## Modification n° 1 du Plan Local d'Urbanisme

Département du Calvados

## L'objectif de la Modification n°1 du PLU

La Modification n°1 du P.L.U. porte sur des modifications ou créations d'emplacements réservés, sur l'intégration d'une étude hydraulique de mars 2008, sur la création d'orientations d'aménagement de trois zones dans le but de permettre la création de pistes cyclables et l'adaptation du règlement du P.L.U.

# Chapitre 1 : Modification de l'emplacement réservé n°15 au hameau de Gable Harel

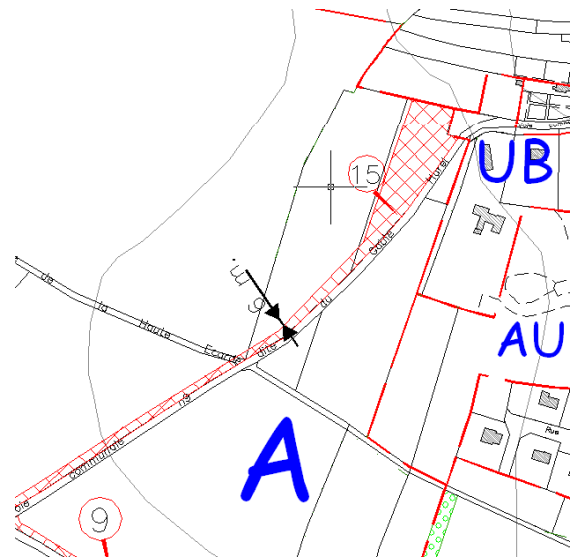
- Il s'agit de créer un emplacement réservé le long de la route communale 9 en vue de répondre aux problématiques liées aux écoulements des eaux pluviales et à la circulation douce.
- Un emplacement réservé (n°15) existe déjà en bordure de la rue de Gable Harel et doit être revu en prenant en compte l'étude hydraulique réalisée par Egis Eau en mars 2008. Cette étude préconise de créer une noue de rétention accompagnée d'un fossé le long de la route communale 9 dite du Gable Harel.

La largeur de l'emplacement réservé sera de 6 mètres afin de permettre la réalisation du fossé et d'une piste cyclable.

## Chapitre 2 : Modification de l'emplacement réservé n°17 le long de la RD236

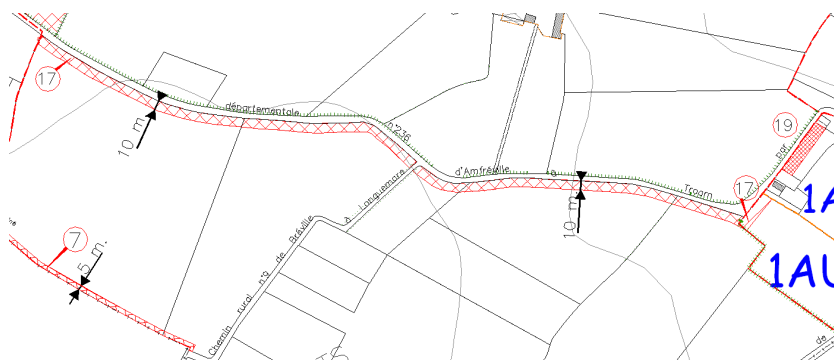
- L'emplacement réservé n°17 existe déjà le long de la RD 236 . C elui-ci vise à la création d'une voie piétonne et cyclable avec aménagement de la voirie existante.
- La modification vise à élargir l'emprise de cet emplacement réservé en le passant de 5 à 10 mètres et en le prolongeant vers le hameau des Dumonts.

## Chapitre 3: Création d'un emplacement réservé n°19 hameau des Dumonts

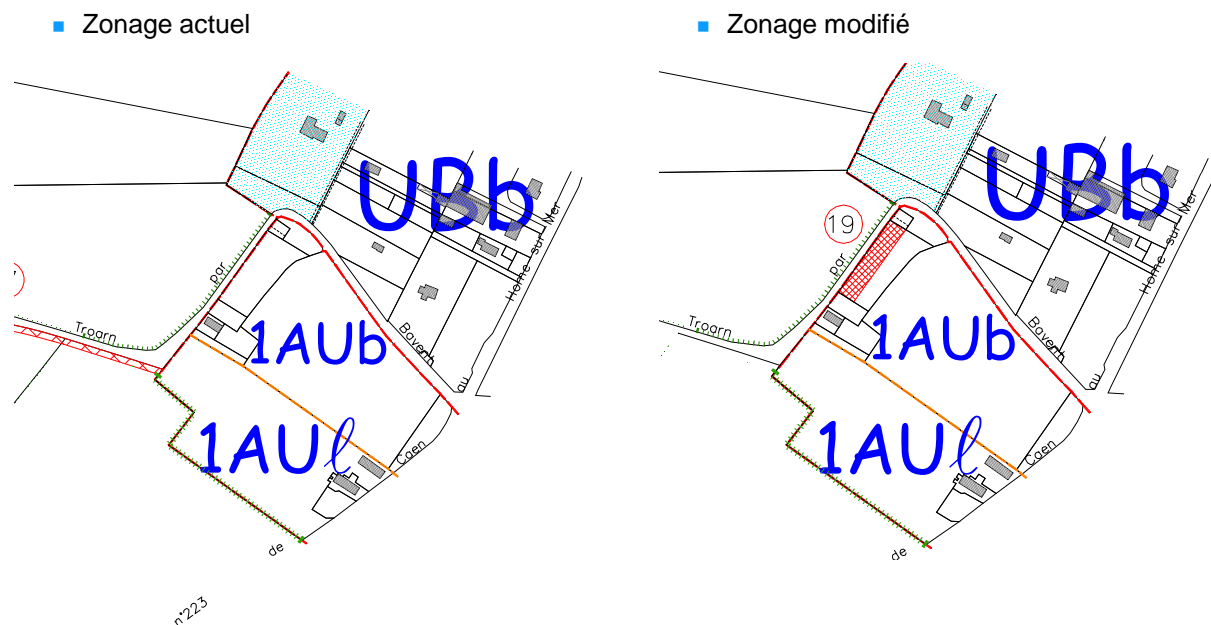
- Afin de permettre la réalisation de cette ouvrage en zone 1AUb, la commune souhaite créer un emplacement réservé sur une partie de la parcelle longeant la RD 236.

## Chapitre 4: Création de l'emplacement réservé n°20 hameau de Basse Ecarde

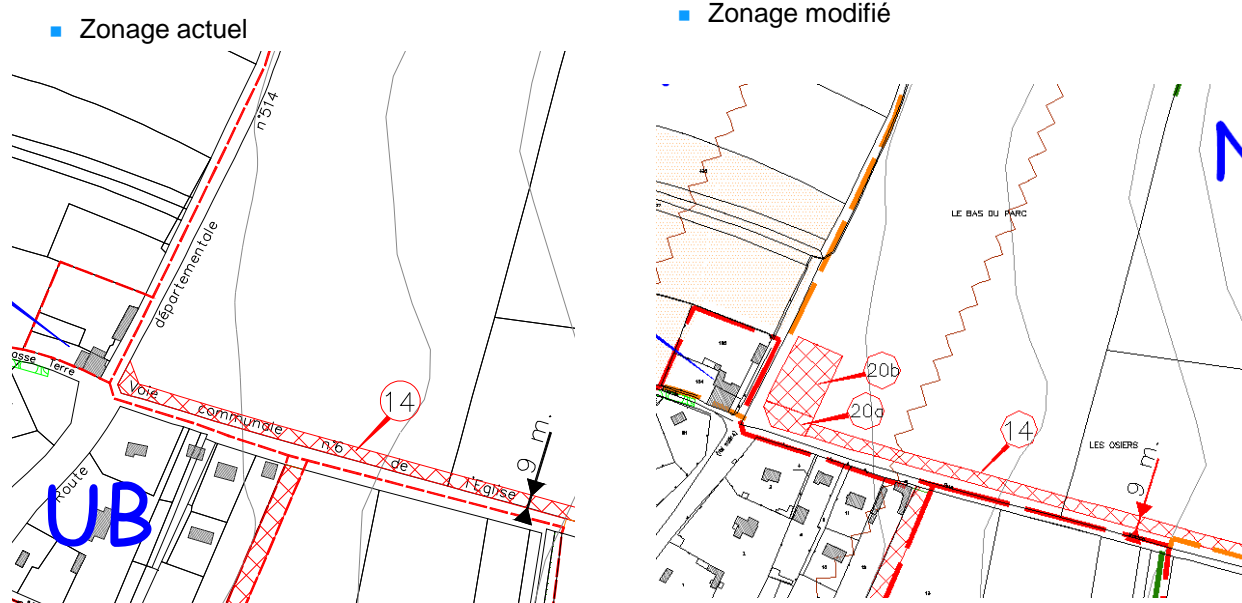
- Afin de renforcer le caractère urbanisé des lieux, il est nécessaire de marquer plus nettement les intersections.
- Le carrefour de la Basse Ecarde présente une emprise importante. Cette situation permet la création d'un « tourne à gauche ».
- Dans le cadre des risques liés aux ruissellements des eaux le long de la Rue Morice, la commune envisage la réalisation d'un bassin de récupération des eaux situé en bordure de la RD 514.
- Un emplacement réservé pour l'aménagement du « tourne à gauche » et d'un bassin de récupération des eaux de pluies doit être créé.

## Chapitre 5: Création de l'emplacement réservé n°21 rue du Stade

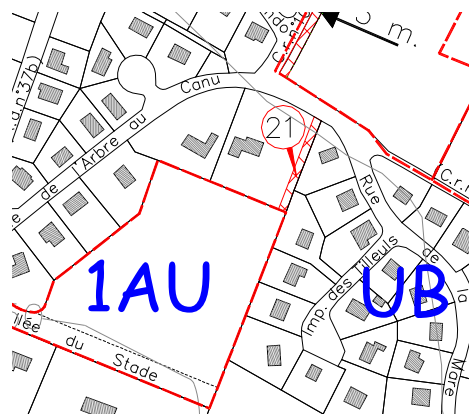
- Afin de renforcer le caractère urbanisé de cet ensemble situé en cœur de village, la commune souhaite créer un emplacement réservé sur une parcelle permettant la mise en œuvre et le raccordement d'un système d'évacuation des eaux pluviales.

## Chapitre 6 : Modification du zonage parcelle en UBb au hameau des Dumonts

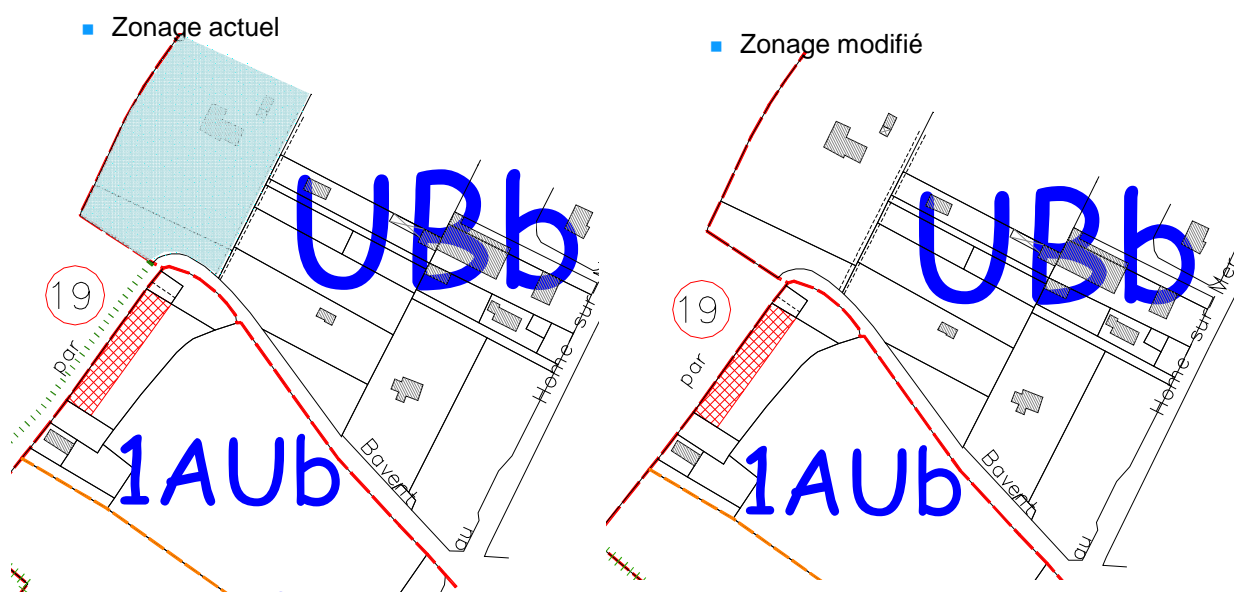
- La modification du PLU pour ce secteur du hameau des Dumonts, vise à supprimer la trame « inondable » du plan de zonage du PLU.

## Chapitre 7 : Modification de la zone AU en 1AUa du secteur de « L'arbre Canu »

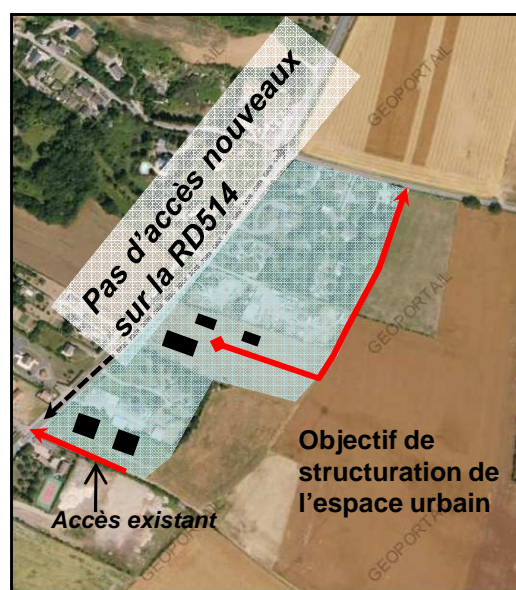
Afin d'ouvrir à l'urbanisation de nouveaux secteurs et permettre à la commune d'AMFREVILLE de développer sa population, la dénomination de la zone AU doit être modifiée. Un projet établi par un aménageur privé est en cours sur le secteur.

- Le reclassement de cette zone AU en zone 1AUa permet de poursuivre la logique d'aménagement et d'urbanisation du centre bourg. Cette modification permet de renforcer la forme urbaine du Nord du bourg puisqu'elle se situe en continuité avec des projets en cours de réalisation. En effet, à l'heure actuelle la zone 1AUa qui jouxte la zone à l'Ouest est en cours d'urbanisation.

## Chapitre 9 : Modification de la zone UBp et Nap secteur de la Haute Ecarde

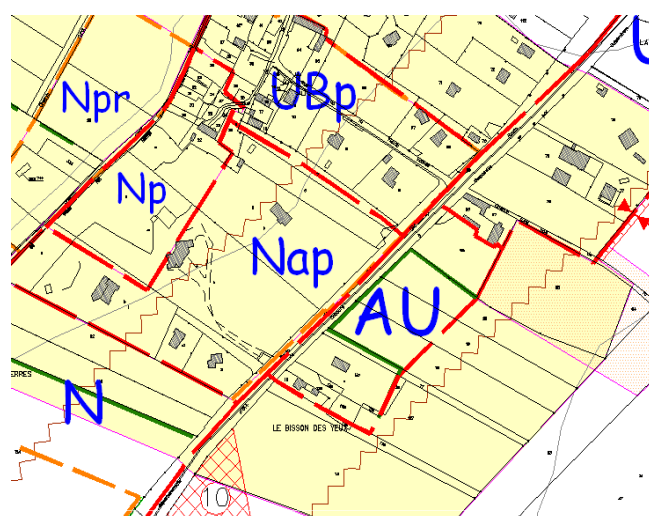
- Afin de rendre plus lisible la destination des sols de ce secteur d'AMFREVILLE, il est nécessaire de présenter de manière claire la non constructibilité d'une partie de ce secteur.
- Il s'agit de créer une zone Nap prenant en compte le périmètre de protection rapproché du forage de la Haute Ecarde.

# Chapitre 10 : Modification du zonage de la zone 1AUs en zone 1AUa

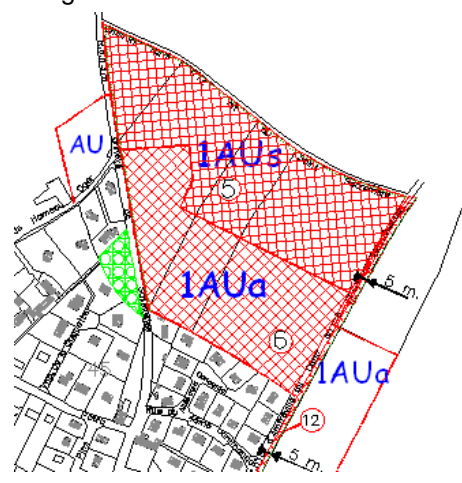
- La redéfinition du projet de lotissement de la Perruque entraîne un léger débordement de la zone 1AUa sur la zone 1AUs dans la partie Nord Ouest du projet.
- Afin de permettre la réalisation de ce projet de lotissement il est nécessaire de revoir les limites de la zone 1AUs.

# Chapitre 11 : Modification de la zone UBc en UB - secteur du hameau de la Rue

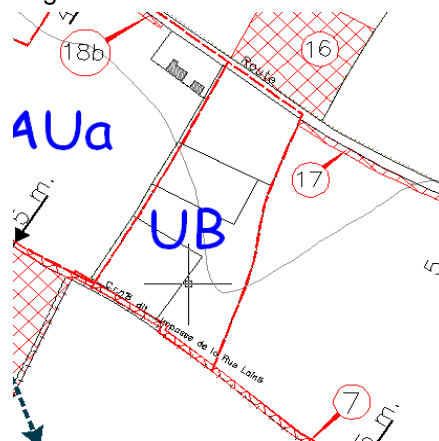
- Le classement de ces terrains en zone UBc permettait d'indiquer que les constructions à usage d'habitation étaient autorisées en créant un assainissement individuel. Des travaux sont en cours de réalisation pour le raccordement de cette parcelle à l'assainissement collectif. La modification vise à reclasser la zone UBc en zone UB.

## Chapitre 24 : Modification de l'annexe 4e

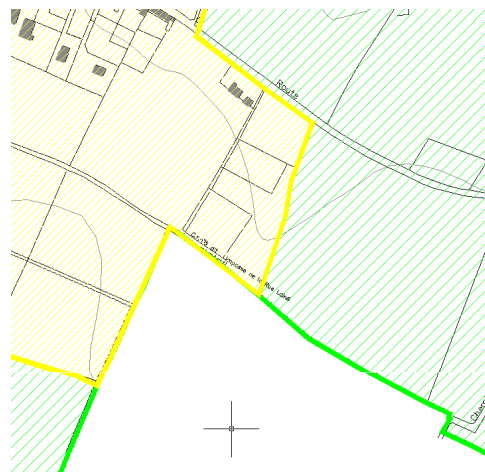
- La commune dispose d'un zonage d'assainissement établi le 2 mai 2006. Le plan annexé au document du PLU doit être revu car des modifications dans le zonage sont intervenues.
- Des travaux en cours de réalisation sur le secteur du hameau de la Rue intègre de nouvelles parcelles au zonage d'assainissement collectif.

## Chapitre 25 : Modification pour la mise à jour des servitudes d'utilité publique : le P.P.R.i

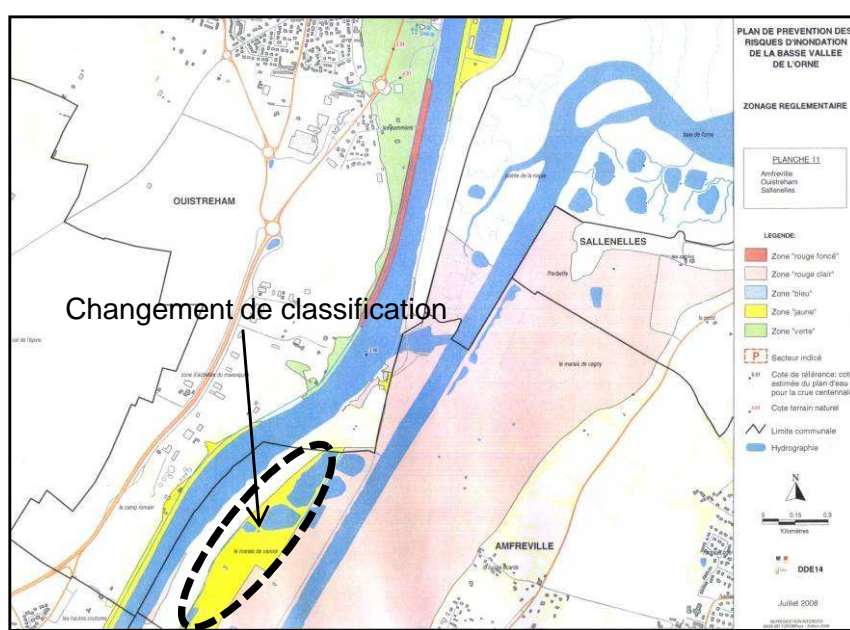
- L'objectif de cette modification vise à intégrer le nouveau zonage et règlement du PPRi approuvé le 10.07.08.
- Le nouveau document précise que le secteur dit des « Marais de Venoix » est désormais intégré à la zone « jaune » du règlement de PPRi. Cette zone correspond aux zones urbanisées ou qui ont vocation à l'être qui sont protégées de la crue centennale par les travaux de lutte contre les inondations. Le développement y est autorisé mais des mesures de préservation de la sécurité des personnes et des biens sont prescrites. Ce secteur était classé en zone « bleu claire » correspondant à des risques moins élevés qu'en zone « bleu foncé » et comprenant notamment des secteurs à protéger mais dominés par les crues.
